EMPRESA NACIONAL DE ELECTRICIDAD
PROYECTO PLANTA SOLAR ORURO
LICITACIÓN PÚBLICA INTERNACIONAL ENDE-PPSO-2016-002
CONSTRUCCION PLANTA SOLAR FOTOVOLTAICA ORURO
DOCUMENTO DE RESPUESTAS A LAS CONSULTAS N° 3

Layout de referencia

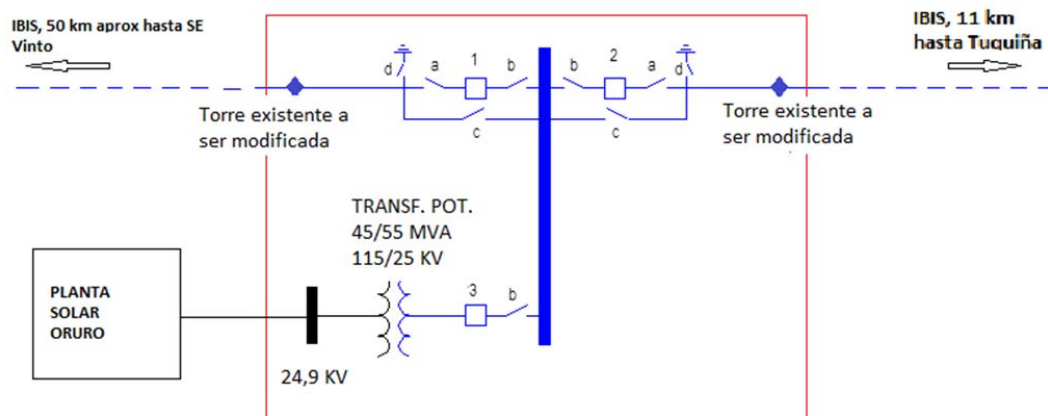
1. **Pregunta: (P)** Ubicación respecto a la infraestructura eléctrica existente y nodo más próximo de inyección (Página 2-155)

¿Quién va a asumir la remuneración de la empresa minera Inti Raymi?

Respuesta: (R) La remuneración por el uso de la línea de conexión no forma parte del alcance del Contratista.

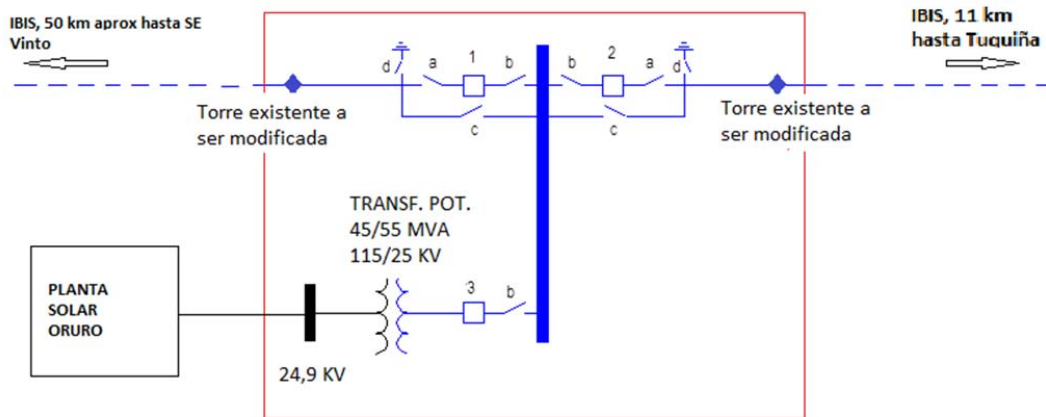
34. (P) De cara a ofertar correctamente la subestación, sería necesario tener con mayor detalle el unifilar que adjunto y que viene dentro de las especificaciones.

(R) El esquema unifilar que los Proponentes presenten debe basarse en el siguiente layout referencial:

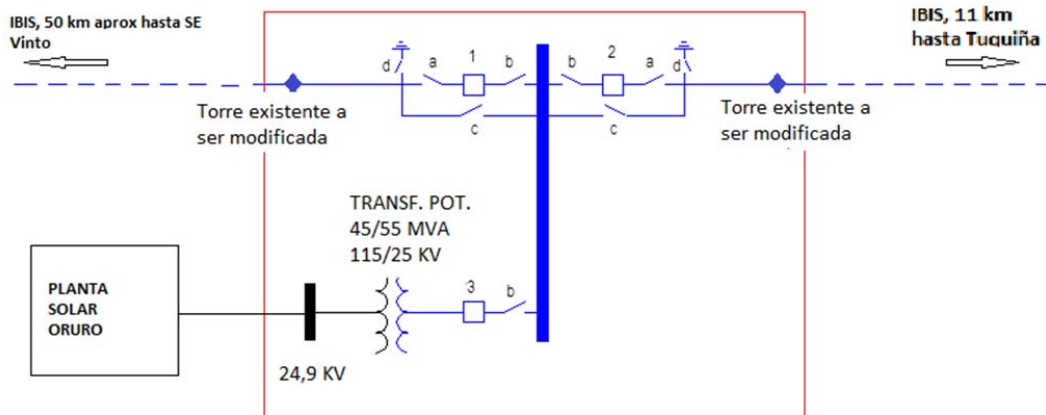
48. (P) El esquema unifilar de la subestación debe ceñirse al presentado en la página 318 del DDL? Si es así, sería posible nos lo hicieran llegar en mejor calidad? Así mismo, rogaría nos aclararan si cada una de las celdas de reparto de 23kV debe incluir relés de protección o únicamente la celda de 125kV.

El esquema unifilar de la subestación debe basarse en el siguiente layout referencial:

(R) En cuanto a las celdas de reparto, el proponente deberá definir esta situación en su propuesta.

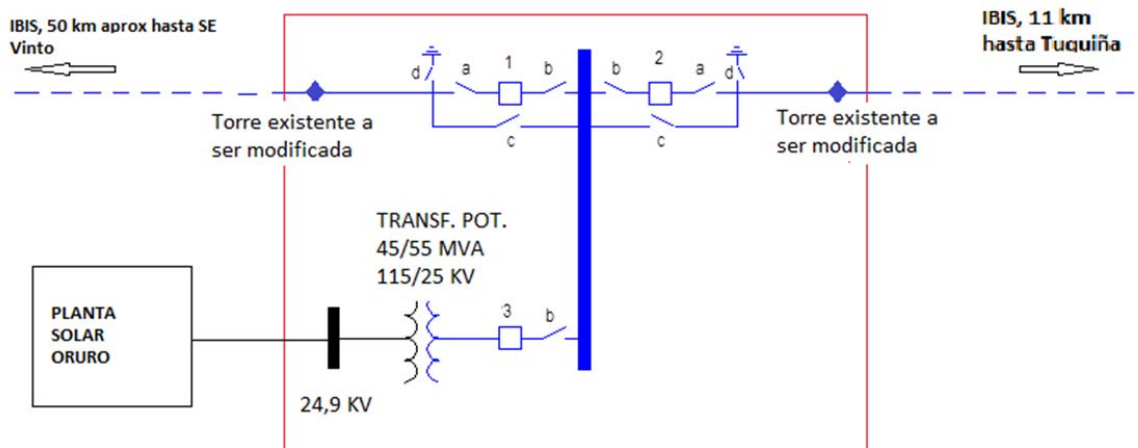
67. (P) ENDE debe definir la conexión a la línea actual. No podemos conectarnos a las torres cercanas ya que son de suspensión, por eso se propuso dos opciones

- a. Incluir una torre adicional de remate para lo cual necesariamente se debe abrir la línea
- b. Pasar por debajo de la línea utilizando dos estructuras y luego hacer la conexión con chicotes.

Estas dos opciones corresponden a un Tap Off.

(R) La conexión no será Tap Off. La conexión a la Red debe basarse en el siguiente layout referencial presentado en la respuesta de la consulta siguiente (68).

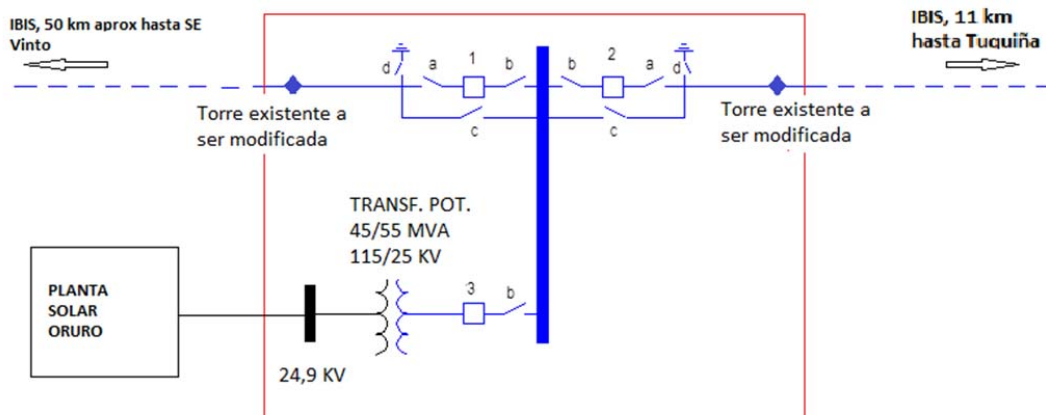
209. (P) Se indica que la conexión de la planta a la línea de 115 kV se realizará en una de las torres más cercanas a la SE. No se va a realizar una entrada-salida de la línea de 115 kV. ¿Se realiza directamente sobre el poste?

(R) Se presenta el Layout Referencial Subestación Interconexión Planta Solar Oruro.
